## Keuringsverslag van een elektrische laagspanning- en zeer lage spanningsinstallatie

### NIET CONFORM

Straatnaam Haachtsesteenweg  
Huisnummer 396  
Busnummer  
Postcode 1910  
Gemeente KAMPENHOUT  
Land België

Controlebezoek van een huishoudelijke installatie volgens (KB 08/09/2019) - AREI Boek 1- 6.5. en 4.2.4.3.

Afbeelding schakel- en verdeelbord:

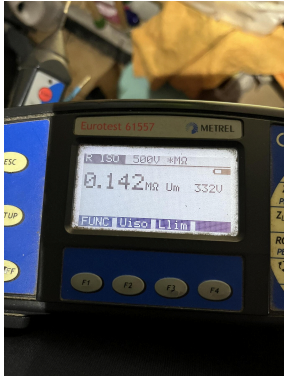
I2.02 De waarde van de isolatieweerstand van één of meerdere stroombanen is kleiner dan 0,5M ohm. (Boek 1 Onderafdeling 6.4.5.1.)

Bord wasplaats 2 de rij laatste automaat

I5.08 Beschadigd en gebroken materiaal dient vervangen of hersteld te worden. De beschermingsgraad van het verdeelbord tegen rechtstreekse aanraking is onvoldoende. (niet tenminste IPXX-B) (Boek 1 Onderafdeling 4.2.2.3.)

I5.10 De genaakbare, naakte onder spanning staande delen zijn onvoldoende afgeschermd. (Boek 1 Afdeling 5.1.4. en 4.2.2.3.)

I5.11 Niet gebruikte invoeringen van het verdeelbord zijn niet correct of onvoldoende afgedicht. (Boek 1 Afdeling 5.1.4. en 4.2.2.3.)

I6.04 Een differentieelstroombeschermingsinrichting met een gevoeligheid van 30mA is te plaatsen voor installaties van badkamer, wasmachine, vaatwas, droogkast en/of gelijkaardige toestellen. Deze dient ondergeschikt te zijn aan de hoofddifferentieelstroombeschermingsinrichting (Boek 1 Onderafdeling 7.1.4.3. en 4.2.4.3.)

Aanwezig maar niet ondergeschikt

I7.04 Niet alle stroombanen zijn beveiligd tegen overstroom. (Boek 1 Afdeling 4.4.1.)

Vertrekautomaat naar bord wasplaats plaatsen
